BOLLETTINO - BULLETIN

TECNICO • TECHNICAL	●	GRUPPO • GROUP	4
RICAMBI • SPARE PARTS	●	NR • NO	62
INFORMAZIONI • INFORMATION		DATA • DATE	12-04

MODELLI: Motosega 132S
OGGETTO: Nuovo carburatore Euro 1

MODELS: Chainsaw 132S
SUBJECT: New Euro 1 carburettor

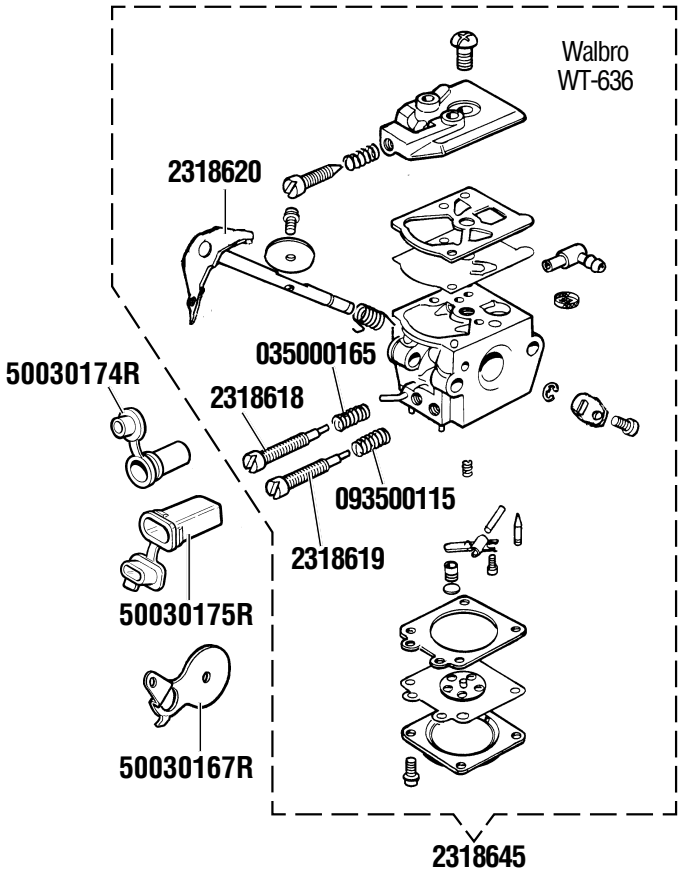
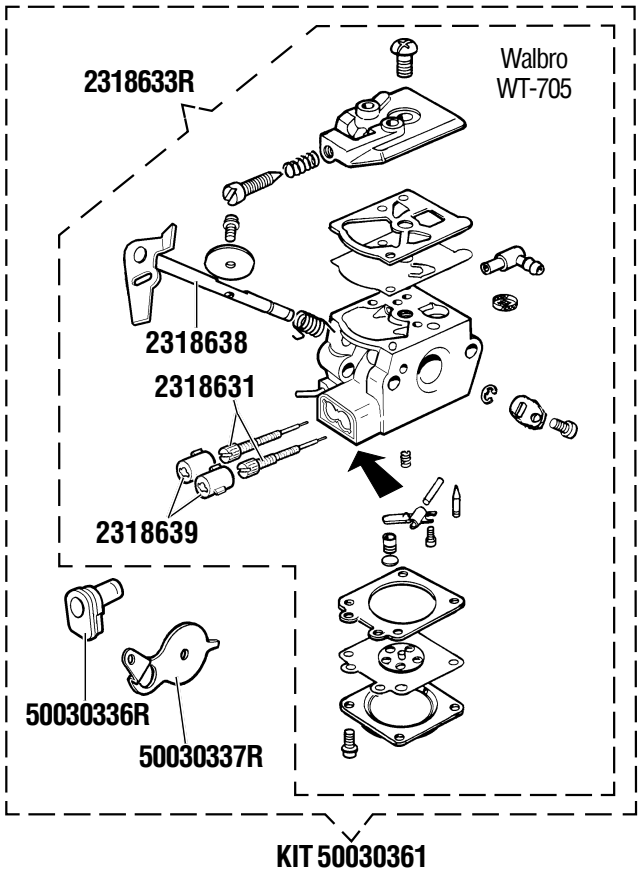
DESCRIZIONE: Miglioramento prodotto: in conformità alla direttiva 97/68/CE+2002/88/CE (Euro1) per la riduzione delle emissioni inquinanti, viene introdotto il nuovo carburatore Walbro WT-705 in sostituzione del Walbro WT-636.
INTERCAMBIABILITÁ: Sì, utilizzando il kit cod.50030361
DISPONIBILITÀ RICAMBI: Il carburatore completo cod.2318645 verrà fornito ad esaurimento, ma continuano ad essere disponibili tutti i singoli componenti premodifica.
DECORRENZA: Novembre 2004, variazione del codice macchina con aggiunta del suffisso “E1”. La macchina è identificabile anche tramite una speciale etichetta adesiva (Euro1).

DESCRIPTION: Product improvement: introduction of new carburettor Walbro WT-705 to replace Walbro WT-636, in compliance with directive 97/68/CE+2002/88/CE (Euro1) on the reduction of gaseous and particulate emissions.
INTERCHANGEABILITY: Yes, using kit p/n 50030361
PARTS AVAILABILITY: Carburettor assembly p/n 2318645 will be supplied until final depletion of stock, whereas all single parts of old assembly continue to be available.
CUT-IN DATE: November 2004, machine product code changes with addition of suffix “E1”. The machine is also identifiable by the presence of a special sticker (Euro1).
